Stellungnahme der Stadtverwaltung Erfurt zur Drucksache 0444/18

Nachfragen zur Drucksache 0192/18 BUGA Erfurt 2021 - Entwurfsplanung Nördliche Geraaue, BUGA-Maßnahmen

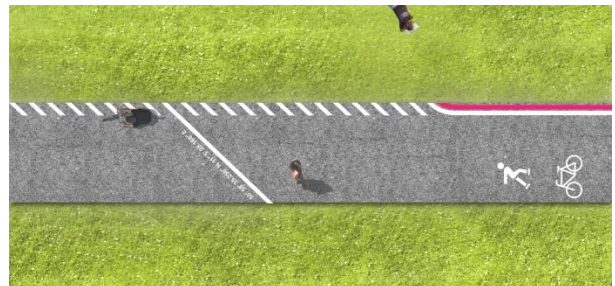
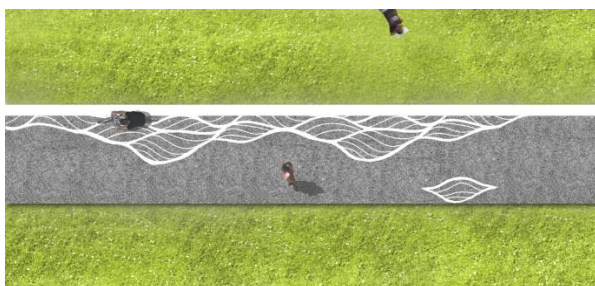
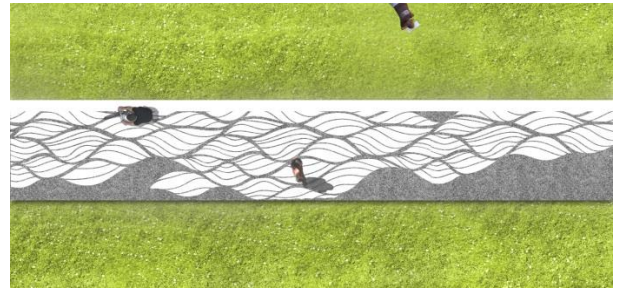
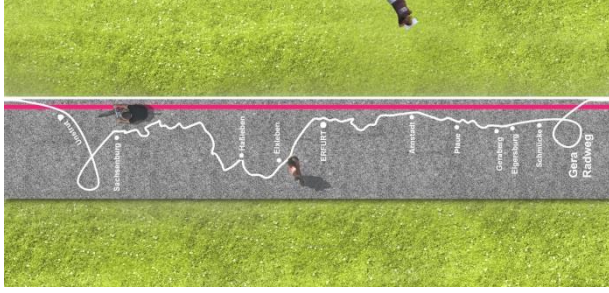
2. M9: Was verbirgt sich konkret hinter dem Gestaltungsband des Radweges (eine farbige Plastikschiicht auf dem Asphalt)?

Das Band bildet den sogenannten "roten Faden" für die Geraaue (sozusagen das "Werbeband" für die Nördliche Geraaue) und sollte daher einen hohen Wiedererkennungswert – auch überregional – haben. Dieses Gestaltungsband stellt einen 60 cm breiten Streifen am östlichen Rand des Radweges aus dauerhafter Kaltplastik dar, welcher grafisch/farbig hervorzuheben ist. Aktuell werden die Entwürfe zur Gestaltung dieses Bereiches noch mit dem Planer Geskes.Hack abgestimmt. Erste Grundideen könnten wie folgt aussehen:
